Technische Mitteilung

TM-Firebird 03/2013

Grund: Vorzeitiges Öffnen des Reservefallschirmes bei Tandemsprüngen mit Kamera (Handycam)

Betroffenes Muster: Omega Tandem Gurtzeug

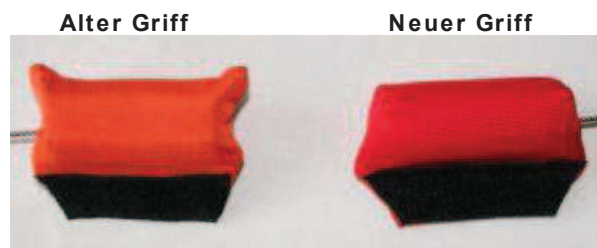
Wenn der Tandemmaster Sprünge mit Handycam durchführt und den Hauptschirm über den Second Release-Griff auslöst und dabei der linke Arm mit der Kamera gestreckt nach vorne bleibt, kann es passieren, dass er sich das Reservekissen unter dem Arm (Axel) einklemmt. In der Öffnungsphase rutscht der Tandemmaster im Gurtzeug nach unten und zieht sich dann den Reservegriff ungewollt heraus. Dasselbe kann auch passieren wenn eine zu große Kombi benutzt wird und sich der Stoff über das Reservekissen legt. In der Vergangenheit wurden von uns zwei unterschiedliche Reservekissen verwendet, ein Reservekissen mit weichen Innenkern, und ein Kissen mit harten Innenkern, dieser harte Innenkern hat den Nachteil, dass er beim Einklemmen mit dem Arm einen höheren Widerstand bietet, und somit die Wahrscheinlichkeit größer ist das Reservekissen heraus zu drücken, als das Reservekissen mit dem weichen Innenkern.

Aus diesem Grund sollte das Kissen mit dem harten Innenkern gegen ein Kissen mit weichen Innenkern und zusätzlich geänderter Form (abgerundete Ecken) ausgetauscht werden. Für diejenigen die den Griff gerne austauschen möchten, kann dieser ab jetzt über uns bezogen werden.
